RESOLUÇÃO Nº 5/60

Assunto: modificação do entroncamento da Av.
Bento Gonçalves, rua da Azenha e
Av. Oscar Pereira.

Tratamento do entrocamento da rua da Azenha, Av. Bento
Gonçalves e rua Professor Oscar Pereira.

ESTUDO DE MODIFICAÇÃO DE PROJÉTO

PREFEITURA MUNICIPAL SP	
BUAS AZENHA E	
BENTO GONCALVES	
ESCALA: 1/2000	ALTO

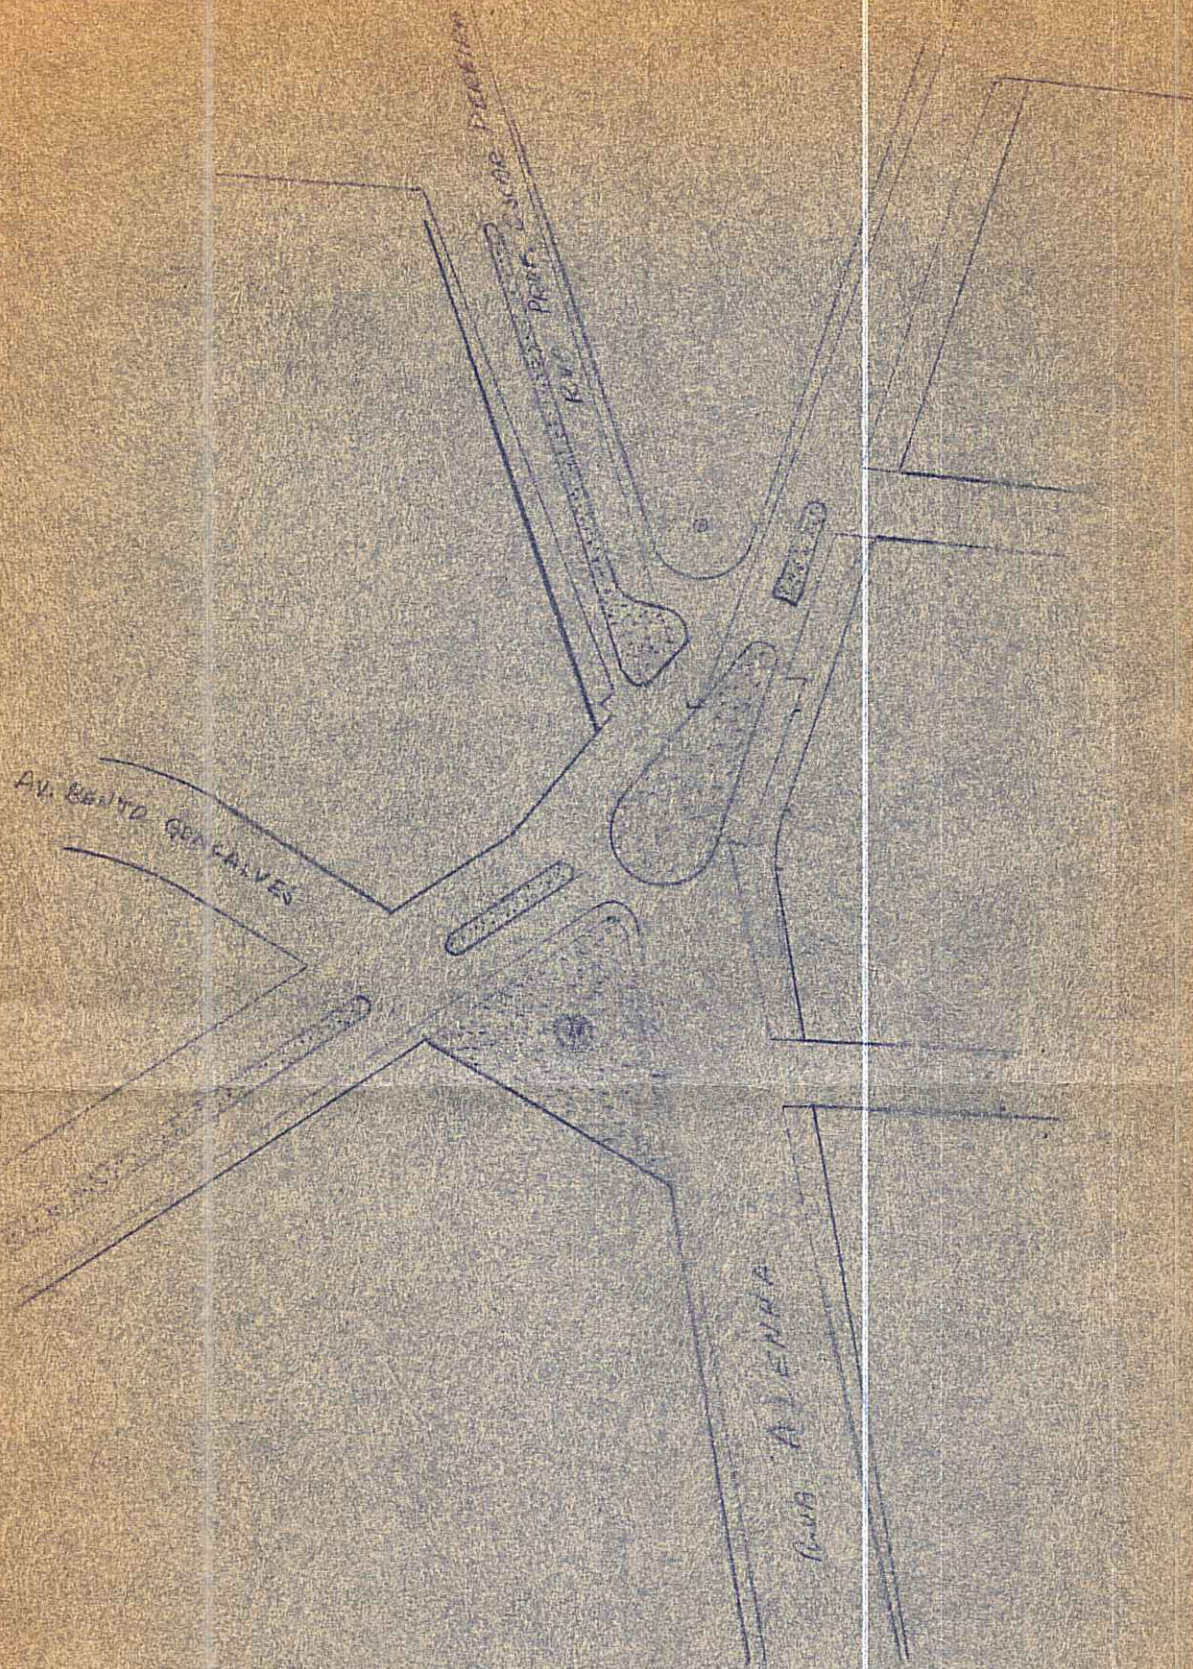
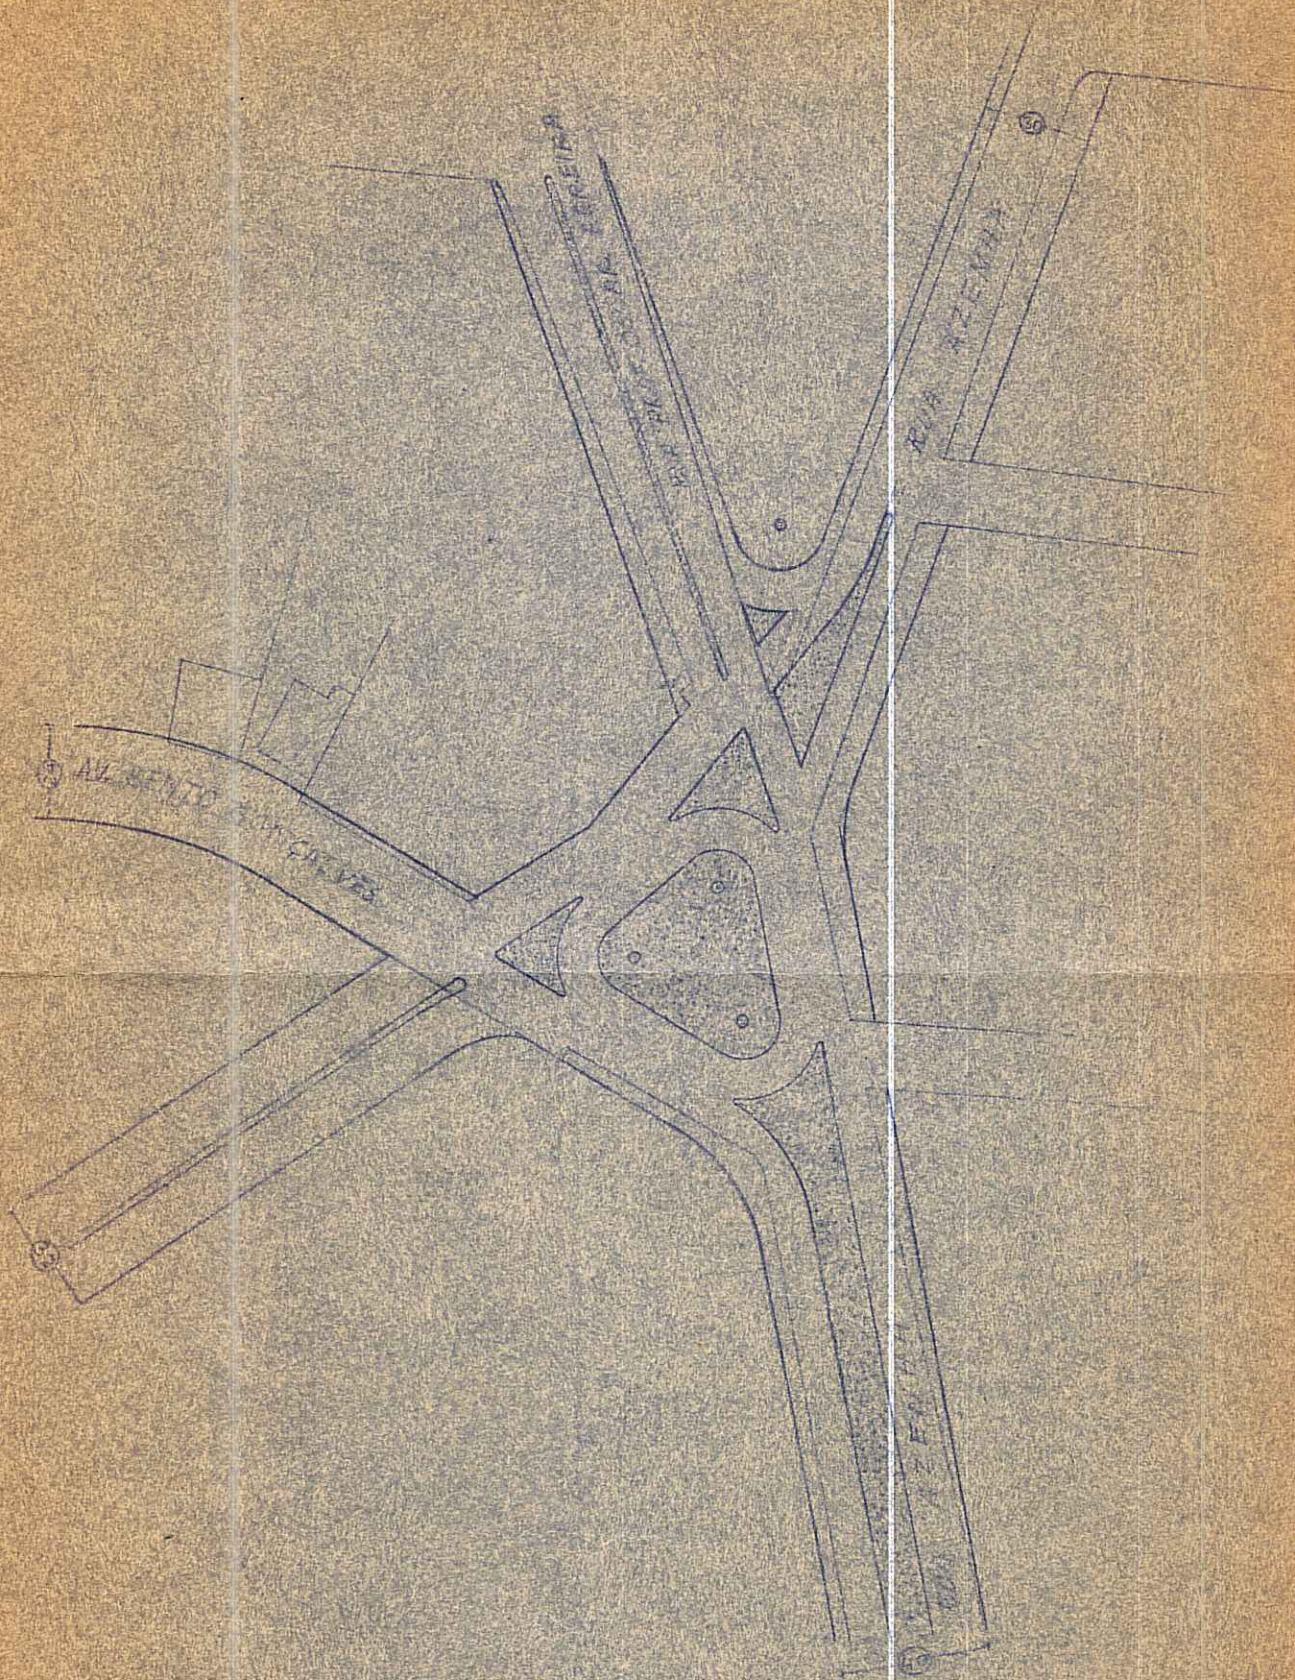
O projeto aprovado de modificação de traçado do entroncamento das avenidas Bento Gonçalves, Oscar Pereira e rua da Azenha é o constante da planta anexa nº2. O projeto aprovado anterior, constante do Plano Diretor é o representado na planta anexa nº 1.

A modificação proposta conserva-se nos mesmos alinhamentos aprovados no projeto anterior, salvo em duas esquinas da Av. Bento Gonçalves com rua da Azenha e com a Av. Princesa Isabel, onde são introduzidos dois alinhamentos em curva para possibilitar melhor desenvolvimento do trânsito. Esta modificação consiste no emprêgo de uma rotula para disciplinar o trânsito, que apresenta reais vantagens sôbre a solução anterior por permitir um trajeto mais fácil e simplificado entre as diversas vias que se encontram neste ponto.

É apresentado projéto de modificação do entroncamento-
das ruas Azenha, Professor Oscar Pereira e Avenida Bento Gonçalves,
conforme estudo realizado pela Secção de Planejamento da Divisão de
Urbanismo. O esquema constante da planta anexa nº 1 apresenta a so-
lução aprovada pela Lei nº 2046 e constitui projéto do Plano Diretor.

A modificação proposta constante da planta anexa nº 2,-
conserva-se nos mesmos alinhamentos aprovados no projéto anterior,-
salvo em dois ângulos de esquina da Av. Bento Gonçalves e rua da A-
zenha, onde são introduzidos dois alinhamentos em curva. A altera-
ção proposta consiste na introdução de uma rótula para disciplinar
o trânsito com reais vantagens sôbre a solução anterior. Esta nova-
solução permite um trajeto bastante simplificado entre a rua da A-
zenha e Professor Oscar Pereira e entre a rua da Azenha e Av. Bento
Gonçalves. A modificação proposta enquadra-se nas disposições do -
artigo nº 57- Disposições Gerais-da lei nº 2046, de 30 de dezembro-
de 1959, devendo- ser submetida à apreciação do Conselho do Plano -
Diretor.

É aprovada a modificação de traçado do projeto de entroncamento das avenidas Bento Gonçalves, Oscar Pereira, Princesa Isabel e rua da Azenha, conforme planta anexa e que consiste em introduzir, no projeto aprovado pela Lei nº 2046, dois alinhamentos em curva nas esquinas da Av. Bento Gonçalves com a rua da Azenha e Av. Princesa Isabel e em substituir os canteiros centrais por uma rotula.
